**MINISTERIO DE ENERGÍA Y MINAS**  
*Resolución Directoral*

**Nº 0049-2023-MINEM/DGAAE**

**INFORME N° 0088-2023-MINEM/DGAAE-DGAE**

| <b>Asunto</b>     | : | Informe de improcedencia de la Declaración de Impacto Ambiental del proyecto "Central Solar Fotovoltaica Kuarachi 130MWp", presentado por Naupac Generación Renovable Perú S.A.C. |

**Gráfico N° 6 “Actividades, Impacto ambiental y la abundancia de la Flora”**

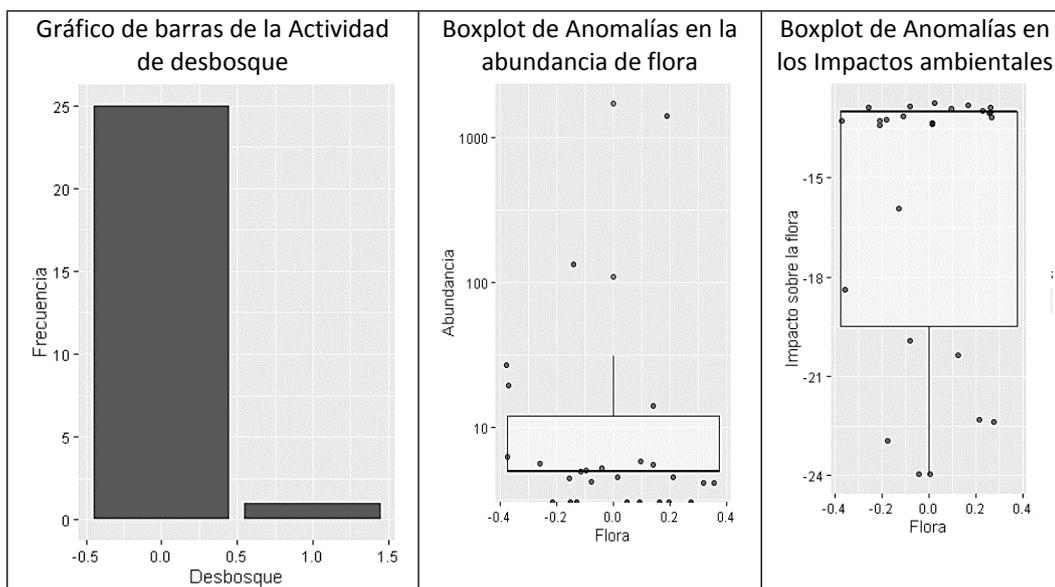
42. De otro lado, para indicar que un proyecto es similar a otros en relación con los impactos ambientales, sus actividades y línea base también deberán de ser similares, a fin de que la estimación del impacto ambiental sea similar. No obstante, la ejecución del Proyecto CSF Kuarachi, la cual se ubica en una zona con presencia de bosques primarios y secundarios, implica la realización de actividades de desbosque, la cual no se ha realizado en ninguno de los 25 proyectos aprobados hasta la actualidad. Por lo que, las actividades del Proyecto serían distintas al conjunto de proyectos aprobados. Ver Gráfico N° 5 de barras de la actividad de desbosque.

43. Respecto a la línea base biológica el “Boxplot de Anomalías en la abundancia de flora” demuestra que la abundancia de flora, la cual será afectada por el desbosque, contiene valores anómalos respecto al conjunto de datos de los demás proyectos, siendo muy superior respecto del proyecto aprobados hasta el momento; por lo tanto, se puede concluir que la línea base biológica de la CSF Kuarachi no es similar a los demás proyectos aprobados. Sin embargo, la estimación del impacto ambiental realizado por el Titular, pretende indicar que los impactos ambientales se encuentran distribuidos dentro de los cuartiles, es decir son similares al proyecto aprobados hasta el momento (ver Boxplot de Anomalías en los Impactos ambientales) a pesar de que ni las actividades ni la línea base biológica es similar.

44. Por lo tanto, no es coherente indicar que el impacto ambiental generado por la CSF Kuarachi será similar a los proyectos aprobados como DIA (Impacto leve) considerando que la abundancia de la flora y fauna es superior a los datos de los proyectos aprobados además de realizarse la actividad de desbosque, actividad que no se realiza en los demás proyectos.
